Evidenční list, návrh změny stavby / projektové dokumentace - je podkladem pro změnu ceny díla dle smlouvy o dílo č. 8500008148 ZMĚNOVÝ LIST č. 042

Stavební akce:	"Napojení severního Rokycanska na dálnici D5, I. etapa" č.projektu: CZ.06.03.01/00/22_022/0002370
----------------	--

Dotčená část stavby:	SO111.1 Napojení MK v km 3,689 - MK		
Název / označení změny:	Přípočet frézování napojení nových AB vrstev		
Podklad pro změnu:	Skutečný stav na stavbě		
Návrh pro změnu podal:	Zhotovitel	Dne:	01.11.2024
<b>Zdůvodnění a popis změny:</b> Frézování pro napojení nových asfaltobetonových vrstev vozovky. Původní PDPS uvažuje pouze demolici asfaltového souvrství stávajícího vozovky.			
<b>Změna se týká položek:</b> viz příložený rozpočet			
Způsob ocenění změny:	Jedná se o položky, která se nachází ve smluvním rozpočtu / dle cenové soustavy URS / individuální kalkulace		
Vliv změny na termín dokončení díla:		NE	
Vliv změny na cenu díla:		ANO	
Náklady na změnu celkem:			5 722,60 Kč
přípočty celkem:			5 722,60 Kč
odpočty celkem:			- Kč
Přílohy:	položkový rozpočet s uvedením zdroje JC situace obrázková příloha ÚRS stanovisko AD stanovisko TDS		
firma	Jméno	Datum	Podpis
zhotovitel ROADFIN STAV

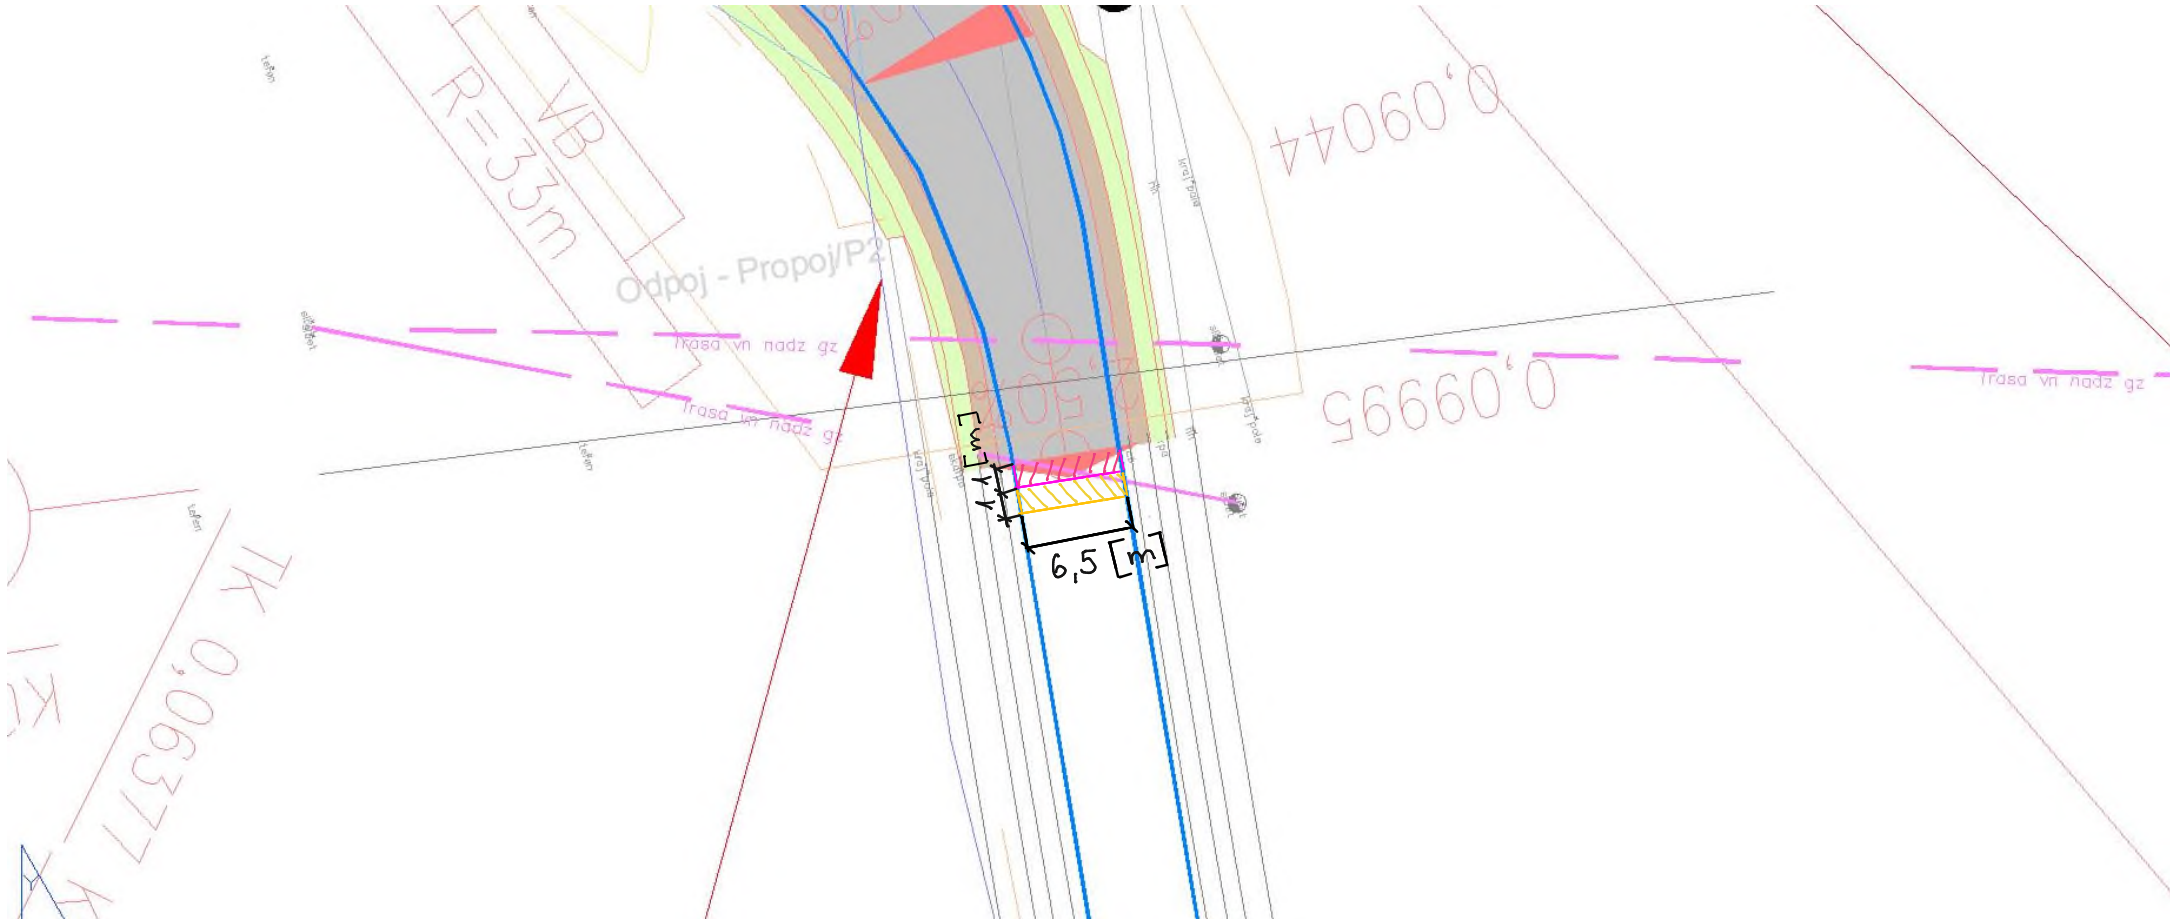
1	K	12573 b	VYKOPÁVKY ZE ZEMNÍKŮ A SKLÁDEK TŘ. I	M3	1,118			
P			Poznámka k položce: vč. odvozu a uskladnění recyklátu, dle dispozic zhotovitele Recyklát bude využit zhotovitelem na dalších stavbách.					
VV			Položka z SOD z objektu SO 902, pol. 4					
VV			"frézování napojení podkladní vrstvy tl. 70 mm" 6,5*1,2*0,07		0,546			
VV			"frézování zámku ohrusná vstava" 6,5*2,2*0,04		0,572			
VV			Součet		1,118			
2	K	113107142	Odstranění podkladů nebo krytů ručně s přemístěním hmot na skládku na vzdálenost do 3 m nebo s naložením na dopravní prostředek živičných, o tl. vrstvy přes 50 do 100 mm	m2	2,600			CS ÚRS 2024 02
Online PSC			<a href="https://podminky.urs.cz/item/CS_URS_2024_02/113107142">https://podminky.urs.cz/item/CS_URS_2024_02/113107142</a>					
VV			Nová položka dle ÚRS 2024 02					
VV			"napojení ohrusné vrstvy" 6,5*0,2		1,300			
VV			"frézování napojení podkladní vrstvy tl. 70 mm" 6,5*0,2		1,300

VV			Součet		2,600			
3	K	113154512	Frézování živičného podkladu nebo krytu s naložením hmot na dopravní prostředek plochy do 500 m2 pruhu šířky do 0,5 m, tloušťky vrstvy 40 mm	m2	13,000			CS ÚRS 2024 02
Online PSC			<a href="https://podminky.urs.cz/item/CS_URS_2024_02/113154512">https://podminky.urs.cz/item/CS_URS_2024_02/113154512</a>					
VV			Nová položka dle ÚRS 2024 02					
VV			"frézování napojení ohrusné vrstvy" 6,5*2		13,000			
VV			Součet		13,000			
4	K	113154515	Frézování živičného podkladu nebo krytu s naložením hmot na dopravní prostředek plochy do 500 m2 pruhu šířky do 0,5 m, tloušťky vrstvy 70 mm	m2	6,500			CS ÚRS 2024 02
Online PSC			<a href="https://podminky.urs.cz/item/CS_URS_2024_02/113154515">https://podminky.urs.cz/item/CS_URS_2024_02/113154515</a>					
VV			Nová položka dle ÚRS 2024 02					
VV			"frézování napojení podkladní vrstvy tl. 70 mm" 6,5*1		6,500			
VV			Součet		6,500

5	K	919735111	Řezání stávajícího živičného krytu nebo podkladu hloubky do 50 mm	m	6,500			CS ÚRS 2024 02
Online PSC			<a href="https://podminky.urs.cz/item/CS_URS_2024_02/919735111">https://podminky.urs.cz/item/CS_URS_2024_02/919735111</a>					
VV			Nová položka dle ÚRS 2024 02					
VV			"napojení ohrusné vrstvy km 0,09468" 6,5		6,500			
VV			Součet		6,500

PČ	Typ	Kód	Popis	MJ	Množství	J.cena [CZK]	Cena celkem [CZK]	Cenová soustava
6	K	919735112	Řezání stávajícího živičného krytu nebo podkladu hloubky přes 50 do 100 mm	m	6,500			CS ÚRS 2024 02
		Online PSC	<a href="https://podminky.urs.cz/item/CS_URS_2024_02/919735112">https://podminky.urs.cz/item/CS_URS_2024_02/919735112</a>					
		VV	Nová položka dle ÚRS 2024 02					
		VV	"napojení podkladní vrstvy" 6,5		6,500			
		VV	Součet		6,500

Jedná se o frézování pro napojení nových asfaltobetonových vrstev vozovky. Původní PDPS uvažuje pouze demolici asfaltového souvrství stávající vozovky. Nejedná se o změnu technického řešení.

AD souhlasí s navrženou změnou.

Doplnění frézování napojení nových asfaltových vrstev vozovky. PD uvažovala pouze demolicí asfaltového souvrství stávající vozovky.

**Stanovisko TDS:** TDS souhlasí se změnou.
